LUK 0102 – SERVICE INFO

Koncentryczny siłownik sprzęgła 510 0183 10

Wymiana plastikowego przewodu hydraulicznego podczas montażu wersji metalowych

Rysunek 1:
Przewód hydrauliczny plastikowego CSC

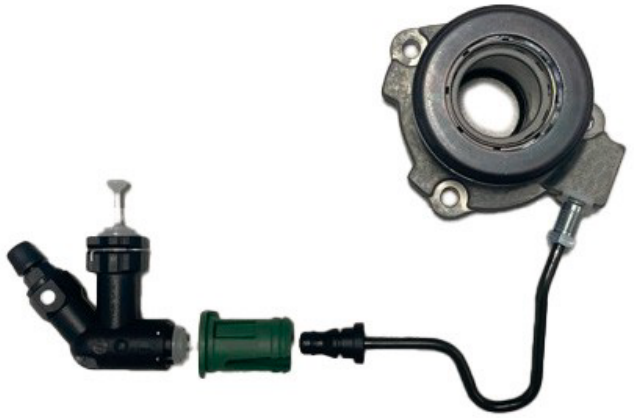
W przypadku producentów pojazdów i modeli wymienionych powyżej, materiał, z którego wykonano siłownik sprzęgła CSC (Concentric Slave Cylinder) oraz konstrukcja połączenia hydraulicznego zostały zmienione w okresie produkcji. Dlatego podczas naprawy sprzęgła można znaleźć różne wersje CSC.

Uszkodzony siłownik centralny z tworzywa sztucznego (rys. 1) nie może zostać wymieniony na aktualną wersję metalową (510 0183 10) bez nowego przewodu hydraulicznego. W takim przypadku należy użyć metalowego przewodu hydraulicznego oraz różnych części prowadzących i łączących od producenta pojazdu (rys. 2).
